**Accord de 1958: Examen de projets d'amendements
à des Règlements existants, proposés par le GRE**

Proposition de complément 4 au Règlement n° 128 (sources lumineuses à DEL)

Communication du Groupe de travail de l'éclairage et de la signalisation lumineuse*

Figure 1*
Dessin principal, LR3A (dessus) et LR3B (dessous)

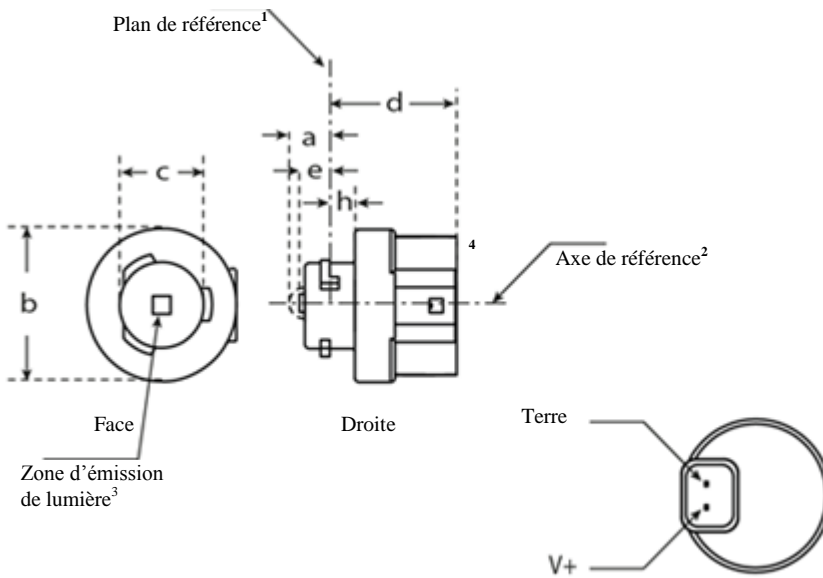
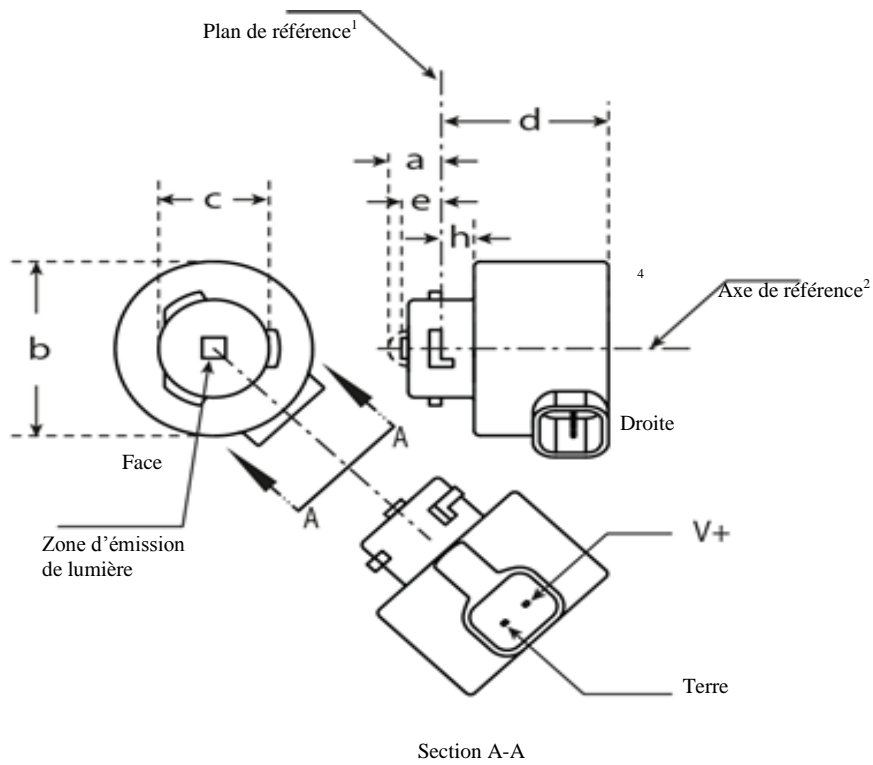
*Après la feuille LW2/5, insérer les nouvelles feuilles LR3/1 à 5 et LR4/1 à 5, comme suit:
(voir les pages ci-après; une page par feuille):*
